リコール届出一覧表

リコール届出日：令和 8 年 7 月 30 日

改善箇所説明図

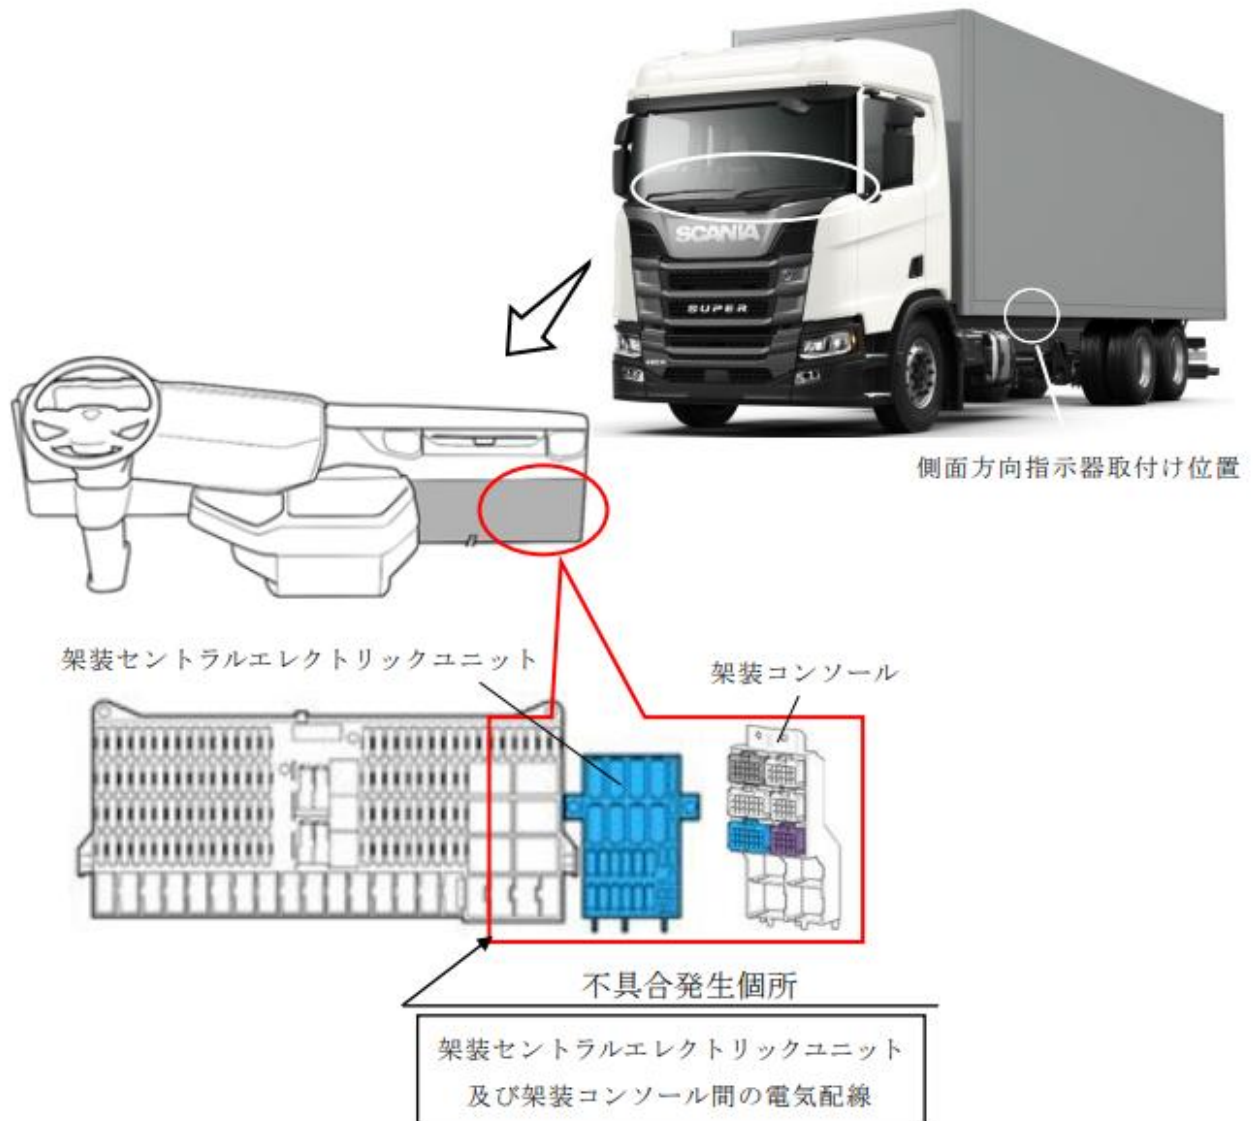
不具合の内容

側面方向指示器の電源回路において、架装作業時の配索指示が不適切なため、架装セントラルエレクトリックユニットを経由せず、架装コンソールから直接接続されている。そのため、車両前方または後方の方向指示器が不点灯となった際の運転者への警報機能が正常に作動せず、保安基準に適合しない。

全車両、側面方向指示器用の回路を架装セントラルエレクトリックユニットを経由する配索に修正する。

注： は配索を修正する部品を示す。

識別：型式プレート の 3 桁目部分に、白色ペイントを塗布する。
